OBJET : Modification des prescriptions pour les travaux de remise en état
du site de BASSE-HAM

NOUVEAU PROJET DE REMBLAIEMENT SCHEMA D'EVACUATION DES EAUX PLUVIALES

**ZAC de Loisirs
Nautiques**

**Imperméabilisation
des voiries d'accès
et devant le port**

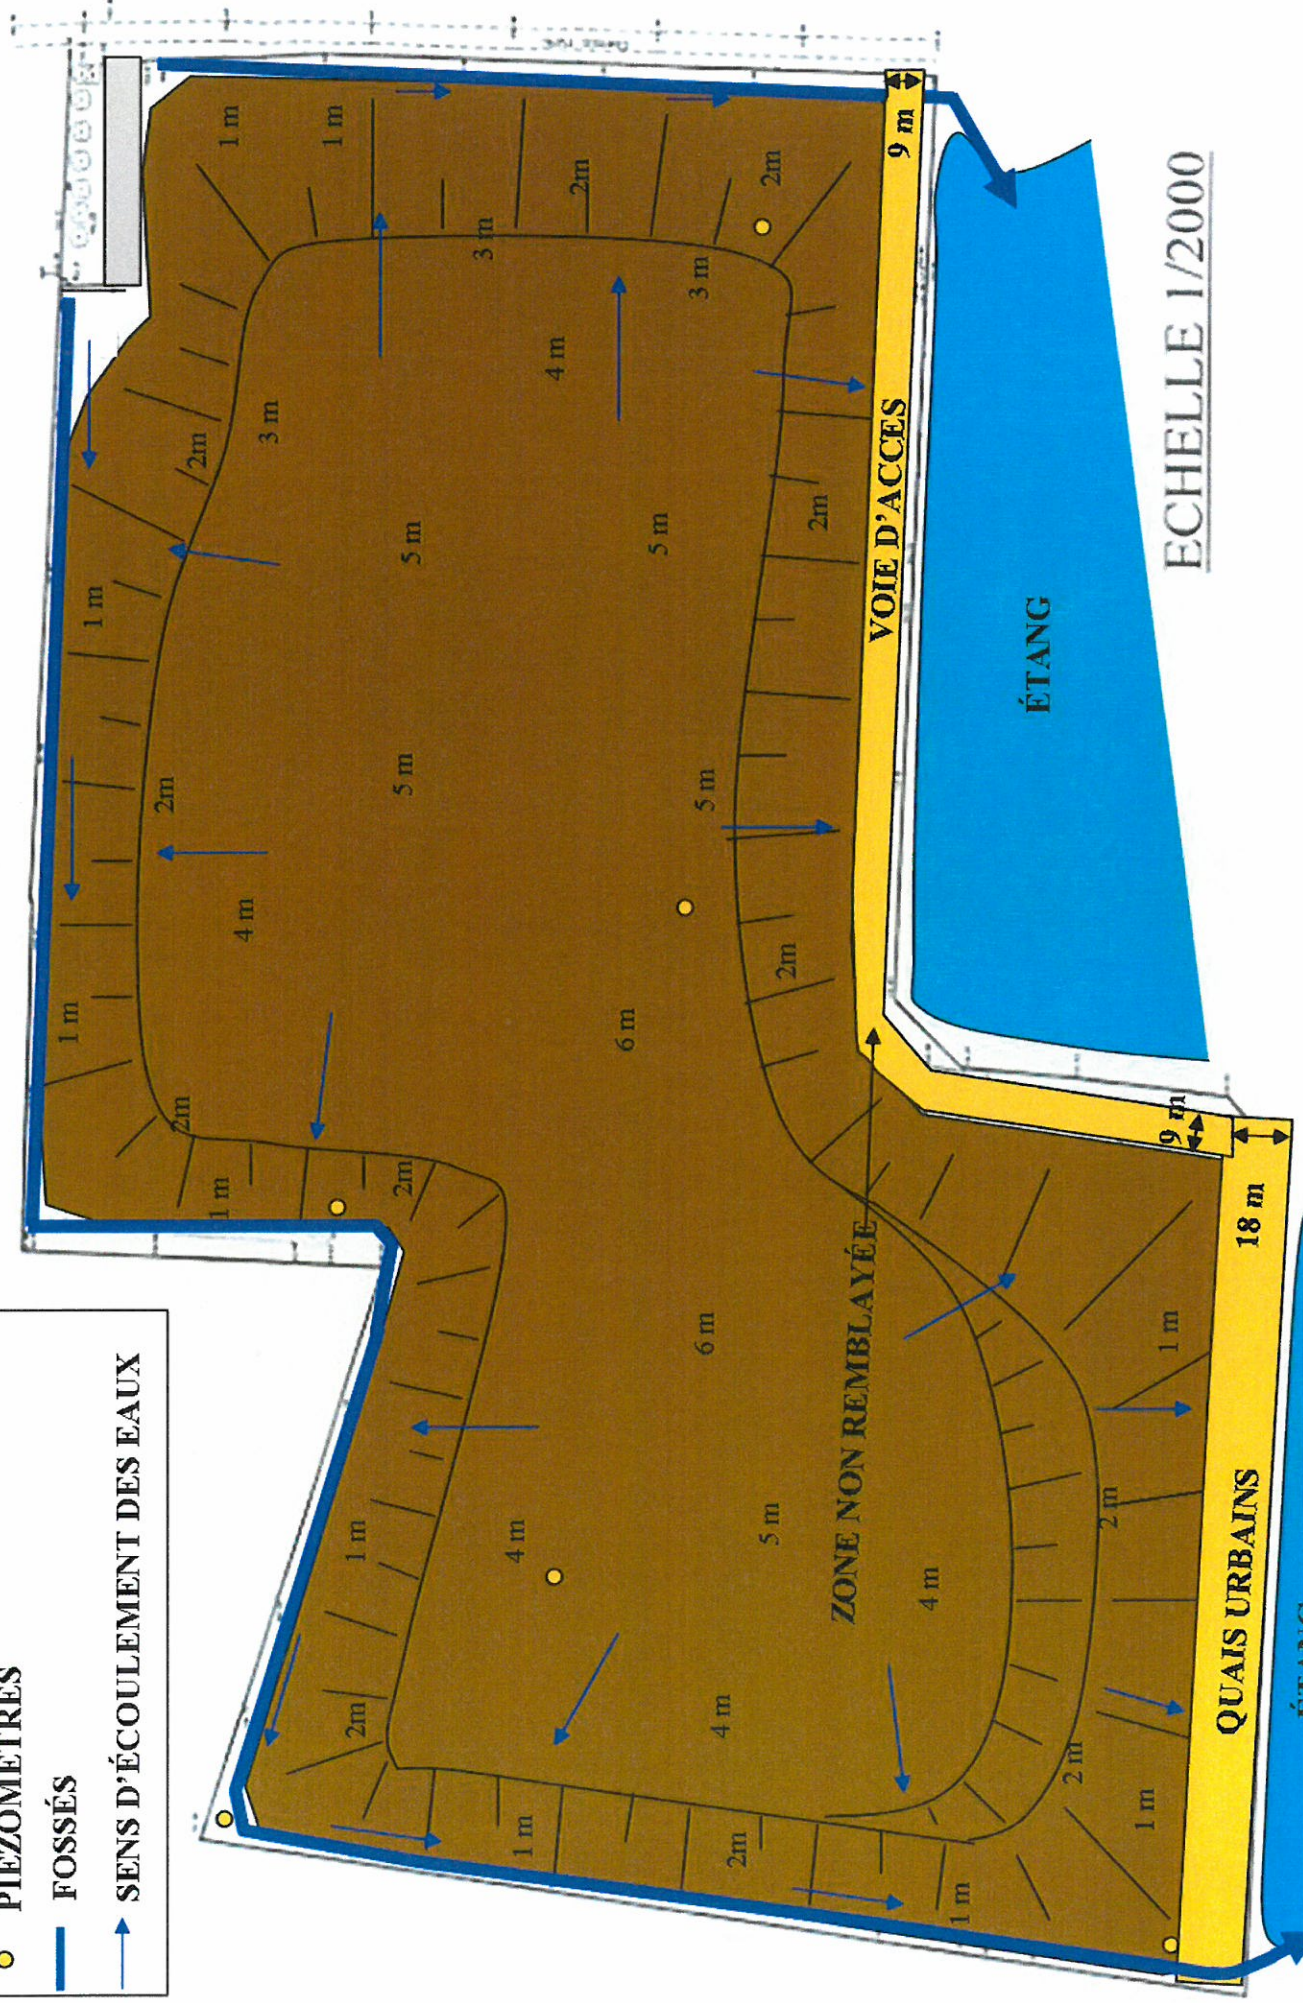
Nous sollicitons donc votre autorisation pour ne pas remblayer les zones suivantes :

- Voie d'accès au port sur une largeur de 9 mètres à partir des berges de l'étang.
- Quais urbains sur une largeur de 18 mètres à partir des berges de l'étang.

D'autre part, toutes les voiries devant être aménagées avec une pente dirigée vers les deux étangs, il n'est plus nécessaire de réaliser le fossé pour l'écoulement des eaux superficielles en périphérie ouest du site.

Toutes les modifications sollicitées sont mentionnées sur le plan « Nouveau projet de remblaiement » en annexe.

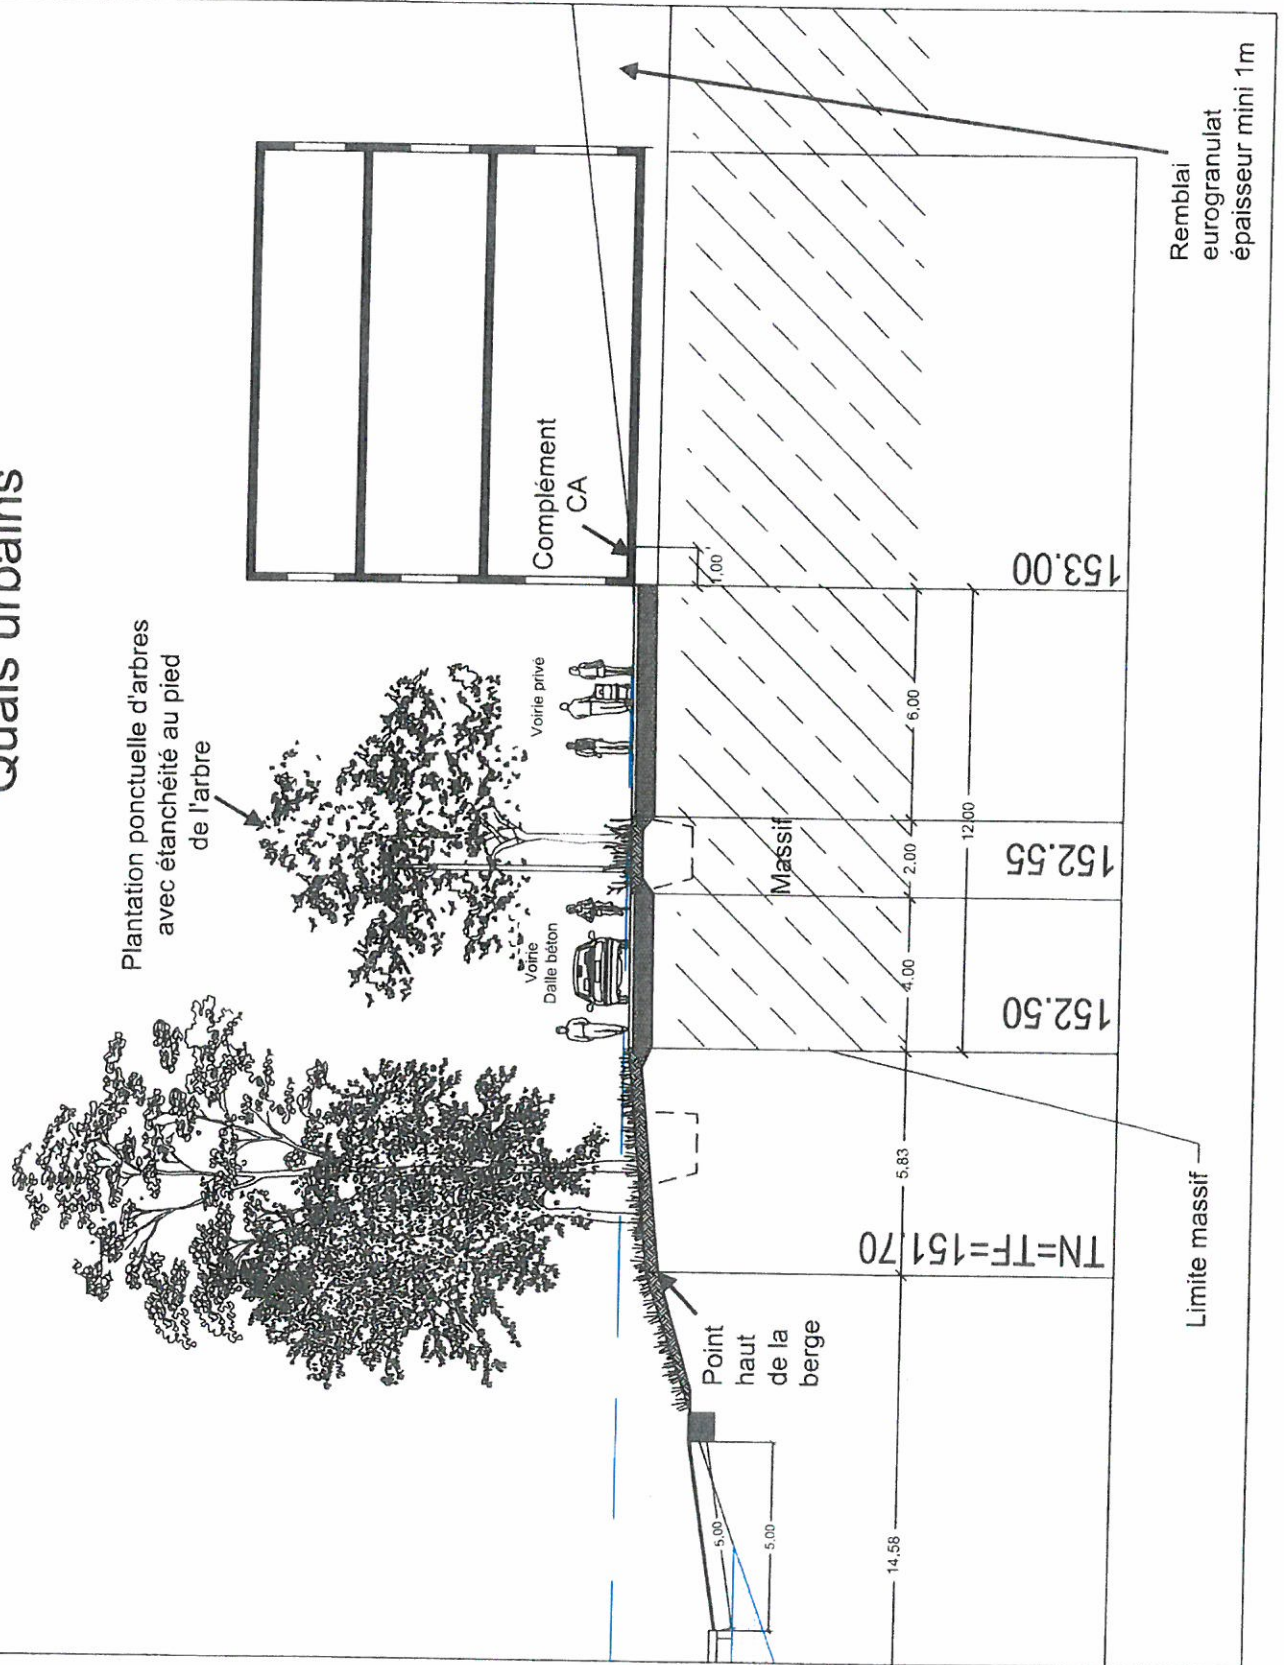
Les emprises concernées, situées à l'ouest en bordure des deux étangs, seront aménagées, dans le cadre de leur projet, en voirie ou espace piétonnier. Une imperméabilisation de ces espaces sera donc réalisée avec une fondation de chaussée, des enrobés et assurera donc la même efficacité que la couverture avec des terres inertes d'une hauteur minimale de 1 mètre prévue dans le cadre de nos travaux de remise en état.

Les emprises concernées sont d'une part la voirie d'accès qui longe l'étang le plus au sud-est du projet (coupe BB) et d'autre part la zone d'aménagement des quais le long de l'étang situé le plus au nord-est (coupe AA).
